Ferme éolienne de la Grande Plaine

Promoteur ABO Wind

Sur les communes de Linthes, Linthelles et Pleurs

Figure 8 : Contexte éolien autour du projet

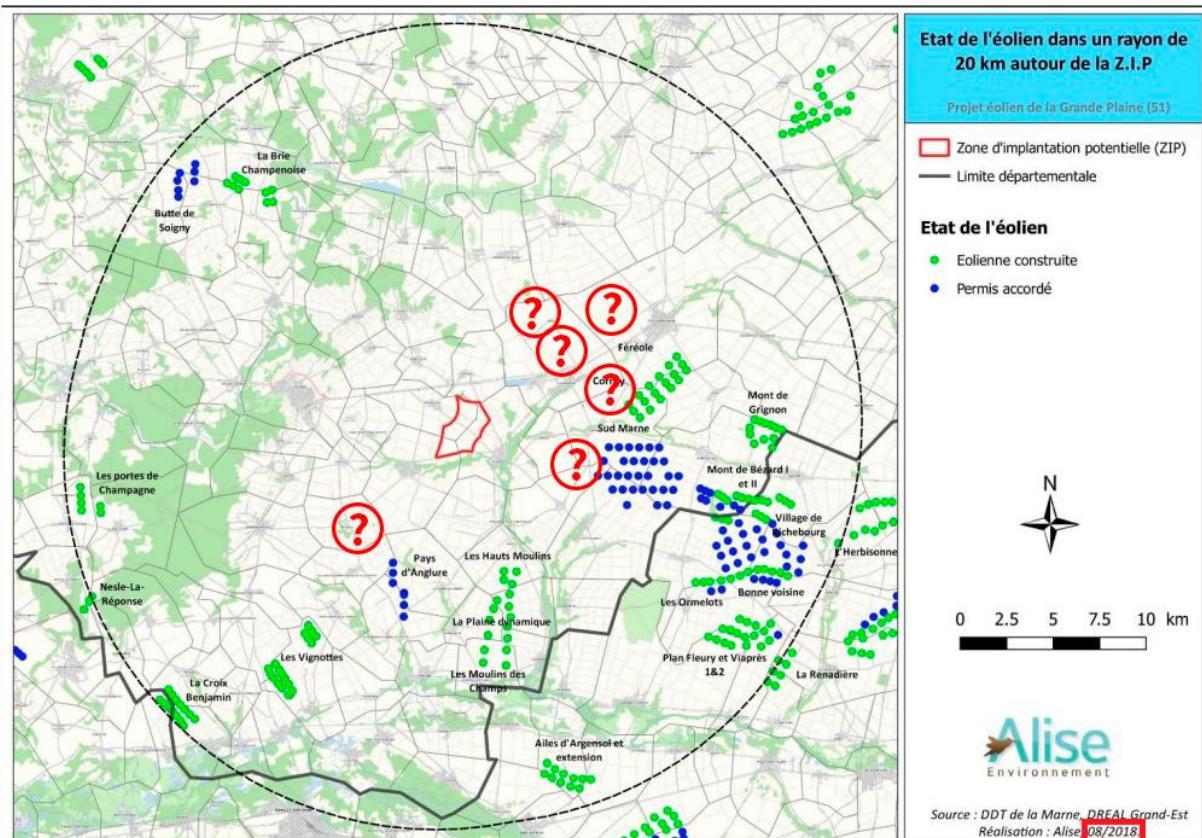
La réalité actuelle (données DREAL au 01/02/2022) :

Les projets en instruction à prendre en compte :

- GAYE-QUEUDES 12 éoliennes
 - EXTENSION SUD MARNE 18 éoliennes
 - VAURE 19 éoliennes
 - BANNES 8 éoliennes
 - NOZET 4 éoliennes
 - BRETONS 21 éoliennes

Soit un total de 82 éoliennes.

Figure 107 : Localisation de la ZIP (ici en bleu) du présent projet dans le contexte particulier du territoire

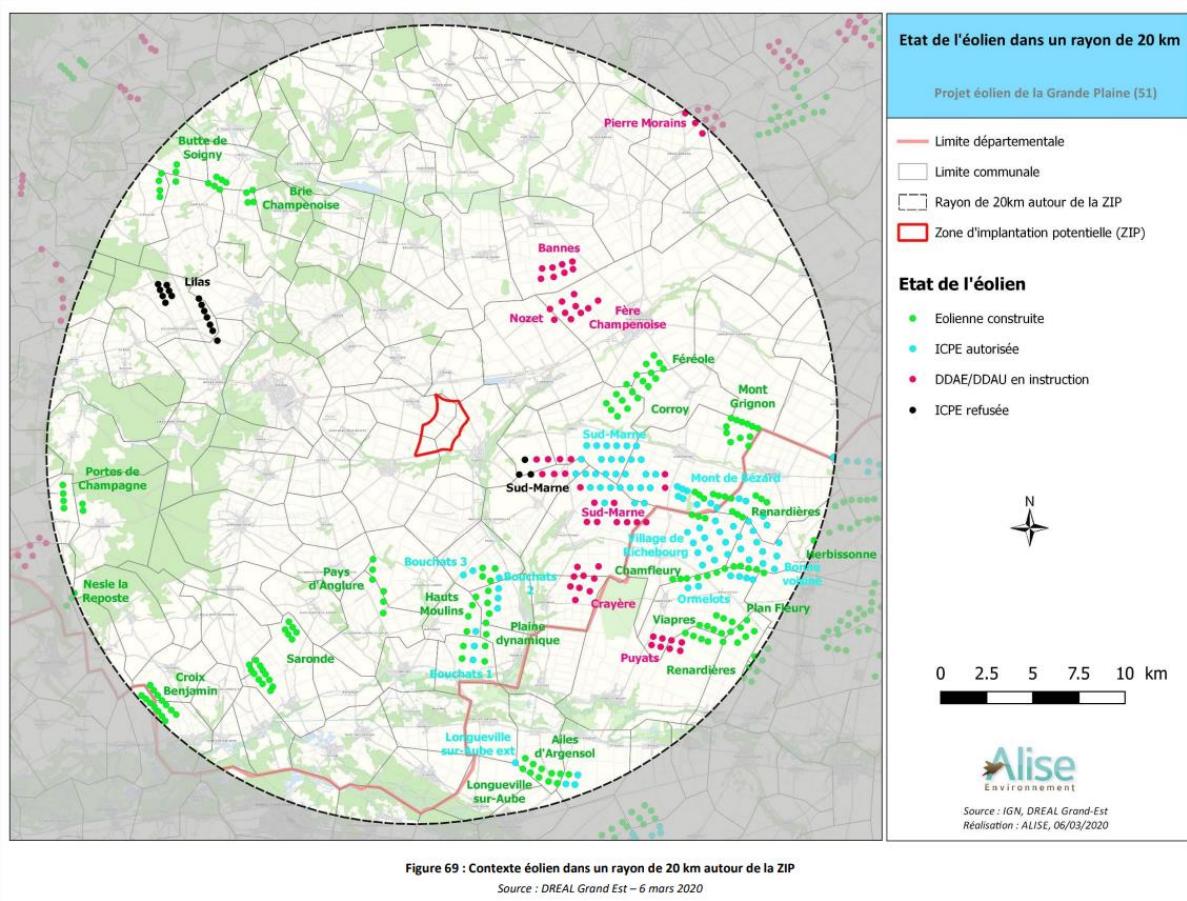
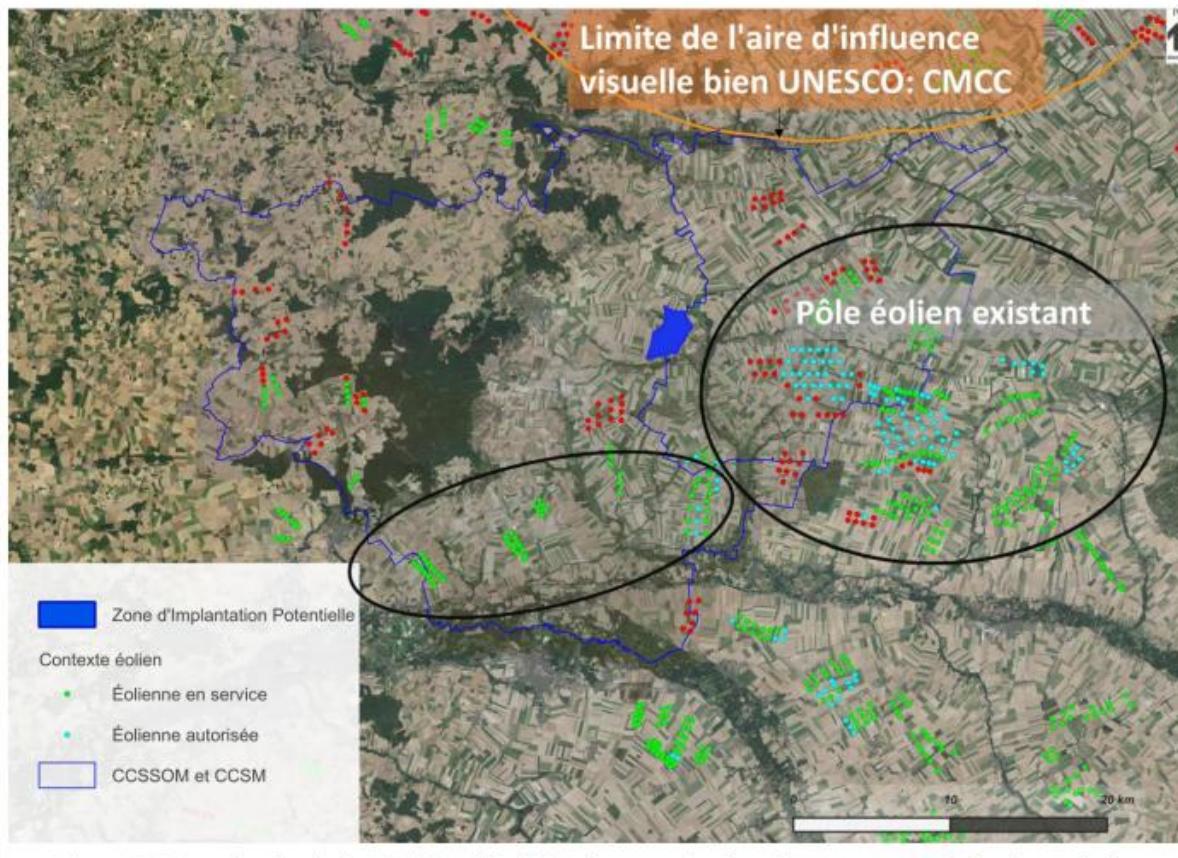
Pas de dates, pas de légendes.

Mais on voit le parc de GAYE-QUEUDES.

Figure 137 : ZIV du projet éolien dans un rayon de 20 km

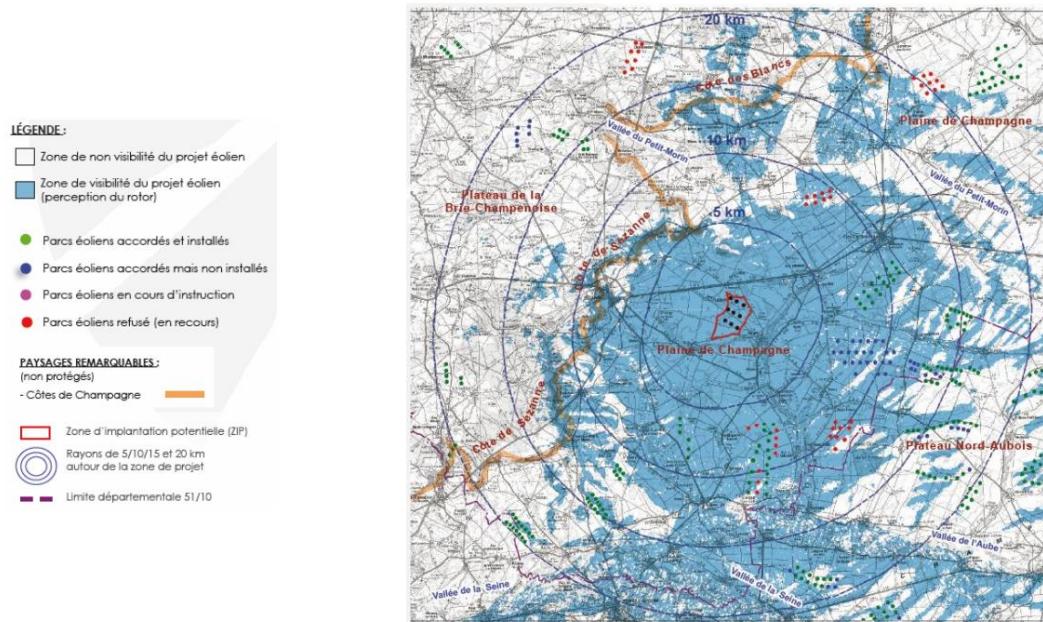
- Aucune homogénéité des cartes utilisées (quelles sont les règles ?).
- Prise en compte variable et à la baisse des parcs présents (année 2018-2020).
- A aucun moment les nouveaux projets en instruction ne sont pris en compte (enquête publique)
- Malhonnêteté intellectuelle dans le but de garantir la faisabilité du projet.
